**Avis délibéré de la mission régionale d'autorité environnementale
sur le parc photovoltaïque flottant porté par EDF Renouvelables
sur les communes du Cheylas et de Sainte-Marie-d'Alloix**

(2^e avis)

Avis n° 2024-ARA-AP-1727

Avis délibéré le 13 août 2024

Figure 3: plan d'implantation du projet (source : permis de construire modificatif)

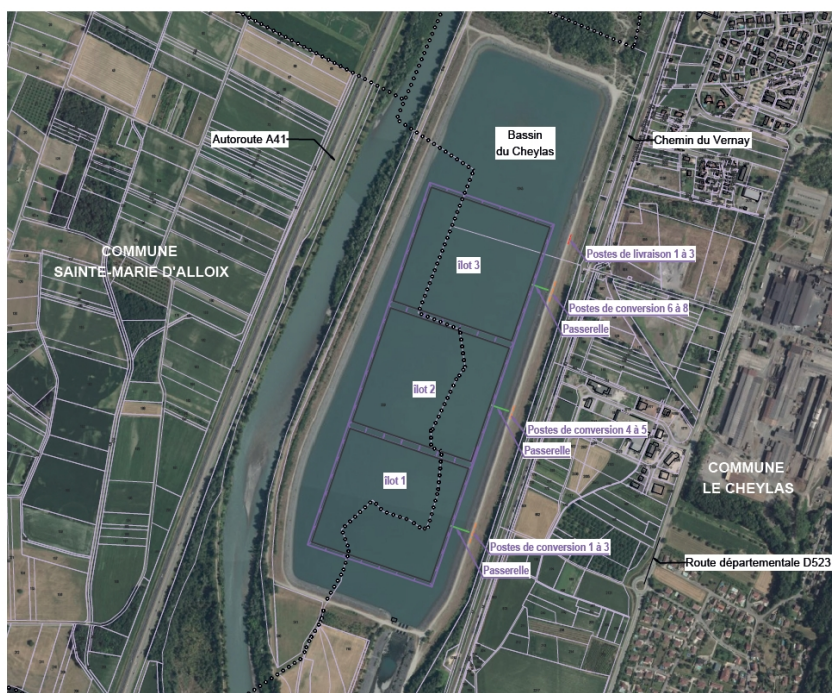
À ce stade, le raccordement en souterrain de la centrale photovoltaïque au réseau électrique national n'est pas décrit précisément, et ni les travaux éventuels concernant le poste source, ni les incidences environnementales, ne font l'objet d'une analyse approfondie. Faisant partie du projet, ses caractéristiques et son tracé doivent être présentés et ses incidences évaluées de manière précise, même s'ils relèvent d'une autre maîtrise d'ouvrage et d'un calendrier différent. Ce n'est pas le cas dans le dossier fourni qui doit l'inclure.

L'Autorité environnementale recommande de décrire précisément et d'inclure explicitement dans le périmètre du projet et donc de l'étude d'impact, le raccordement au réseau électrique, fonctionnellement lié au parc photovoltaïque, d'évaluer leurs incidences environnementales et de présenter les mesures prises pour les éviter, les réduire et si besoin les compenser.

Figure 4 : variantes 2020 (à gauche) et 2022 (à droite) du projet (sources : étude d'impact et note d'actualisation de l'étude d'impact et de son résumé non-technique de mai 2024)

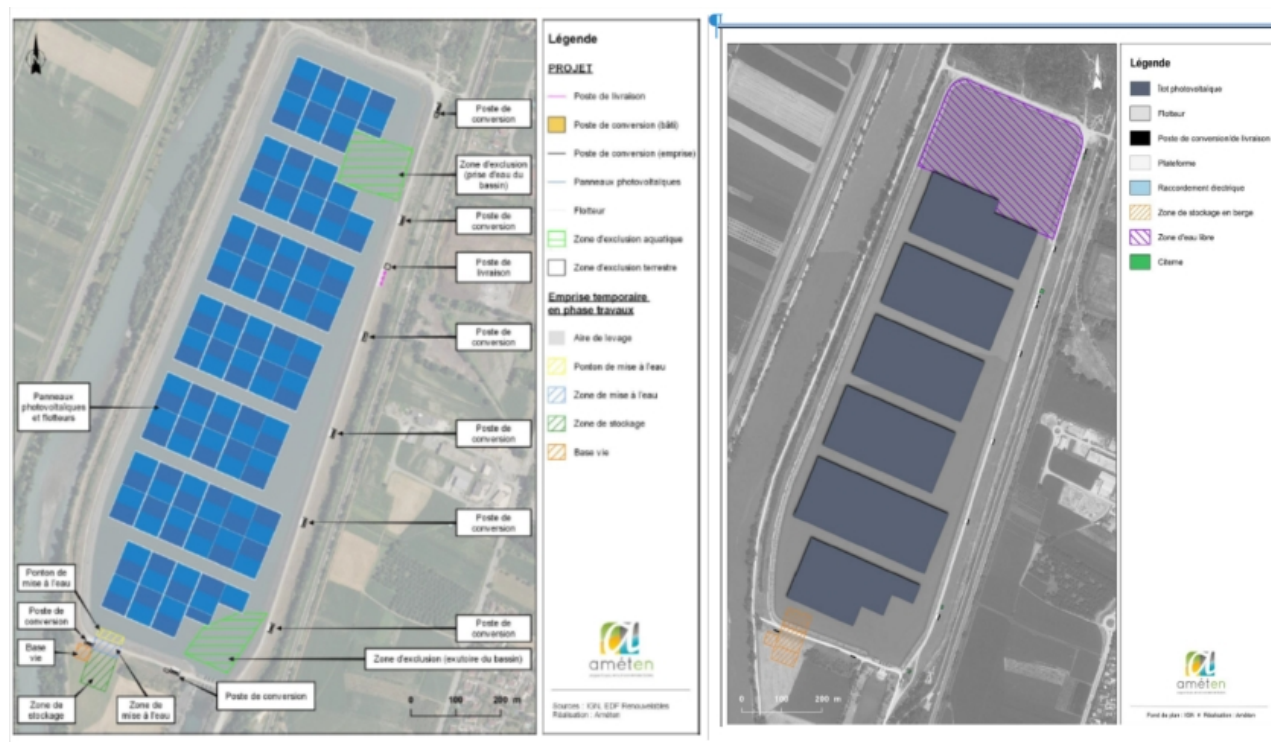
Le projet présente deux précédentes variantes, dans lesquelles les modes de fixation des panneaux (ancrage au fond ou fixation à la berge) n'étaient pas définis. En 2020, les panneaux étaient répartis en 7 îlots, et couvraient 30,5 ha de surface. En 2022, il ne restait plus que 6 îlots, couvrant comme dans l'actuelle variante 27,5 ha, laissant une surface en eau libre de 9 ha au nord du lac. L'actuelle variante permet d'accroître cette surface et de créer celle plus réduite au sud.

Pour la plupart des taxons, les incidences sur le milieu naturel de la variante 2022 sont les mêmes que les incidences sur le milieu naturel de la variante 2020, analysée ci-après.
